Tampereen kaupunki

KALEVANTIEN JA IIDESRANNAN LIITTYMÄ (509)

LIIKENNEVALOSUUNNITELMA

OPASTIN- JA ILMAISINJÄRJESTELYT 1:500

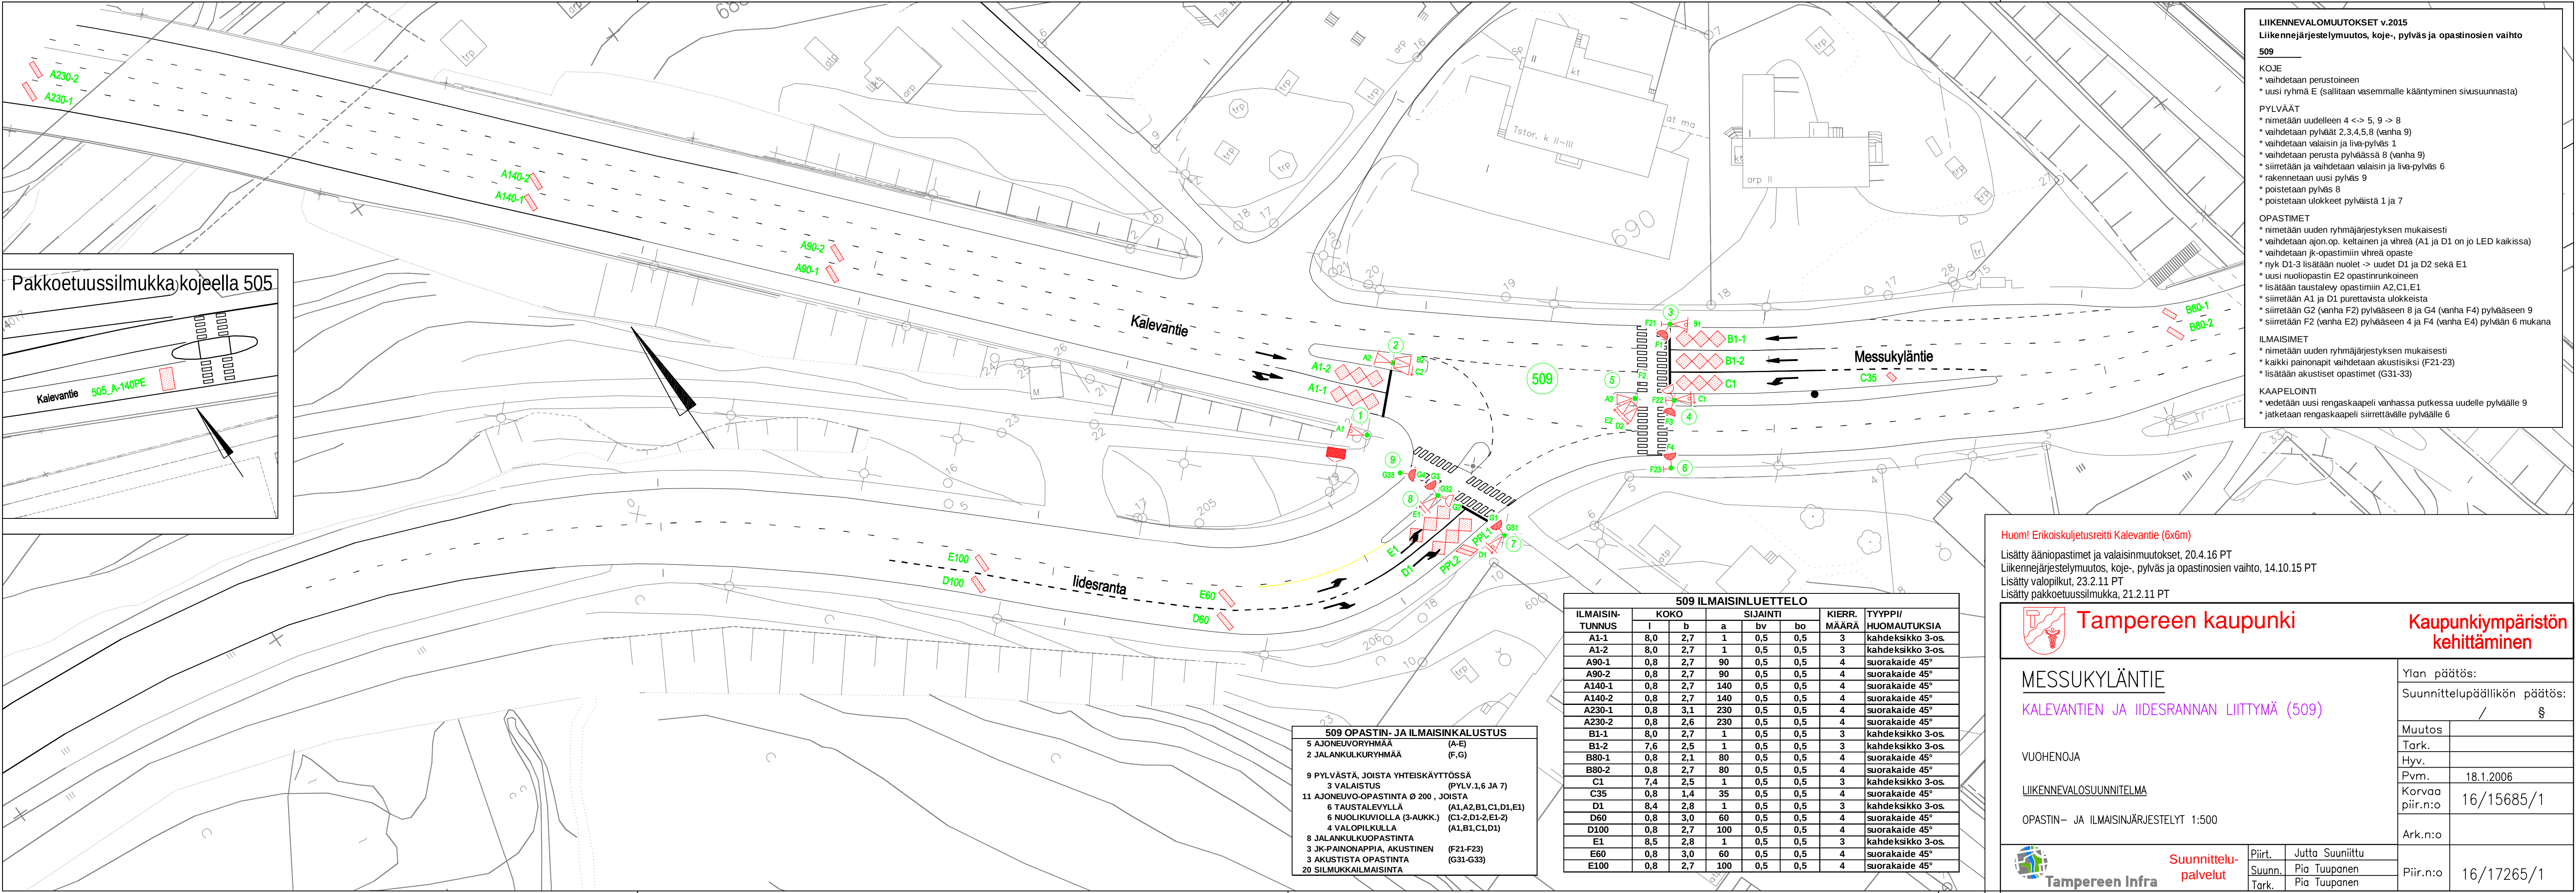
- LIIKENNEVALOMUUTOKSET v.2015**
Liikennejärjestelymuutos, koje-, pylväs ja opastinosien vaihto
509
- KOJE**
* vaihdetaan perustoiineen
* uusi ryhmä E (sallitaan vasemmalle kääntyminen sivusuunnasta)

- PYLVÄÄT**
* nimetään uudelleen 4 <-> 5, 9 -> 8
* vaihdetaan pylväät 2,3,4,5,8 (vanha 9)
* vaihdetaan valaisin ja liva-ylväs 1
* vaihdetaan perusta pylväässä 8 (vanha 9)

* siirretään ja vaihdetaan valaisin ja liva-ylväs 6
* rakennetaan uusi pylväs 9
* poistetaan pylväs 8
* poistetaan ulokkeet pylväistä 1 ja 7
- OPASTIMET**
* nimetään uuden ryhmäjärestyksen mukaisesti

* vaihdetaan ajon.op. keltainen ja vihreä (A1 ja D1 on jo LED kaikissa)
* vaihdetaan jk-opastimiin vihreä opaste
* nyk D1-3 lisätään nuolet -> uudet D1 ja D2 sekä E1

* uusi nuoliopastin E2 opastinrunkoineen
* lisätään taustalevy opastimiin A2,C1,E1
* siirretään A1 ja D1 purettavista ulokkeista
* siirretään G2 (vanha F2) pylvääseen 8 ja G4 (vanha F4) pylvääseen 9

* siirretään F2 (vanha E2) pylvääseen 4 ja F4 (vanha E4) pylvään 6 mukana
- ILMAISIMET**
* nimetään uuden ryhmäjärestyksen mukaisesti
* kaikki painonapit vaihdetaan akustisiksi (F21-23)

* lisätään akustiset opastimet (G31-33)
- KAAPELOINTI**
* vedetään uusi rengaskaapeli vanhassa putkessa uudelle pylväälle 9
* jatketaan rengaskaapeli siirrettävälle pylväälle 6

Lisätty ääniopastimet ja valaisinmuutokset, 20.4.16 PT

Liikennejärjestelymuutos, koje-, pylväs ja opastinosien vaihto, 14.10.15 PT
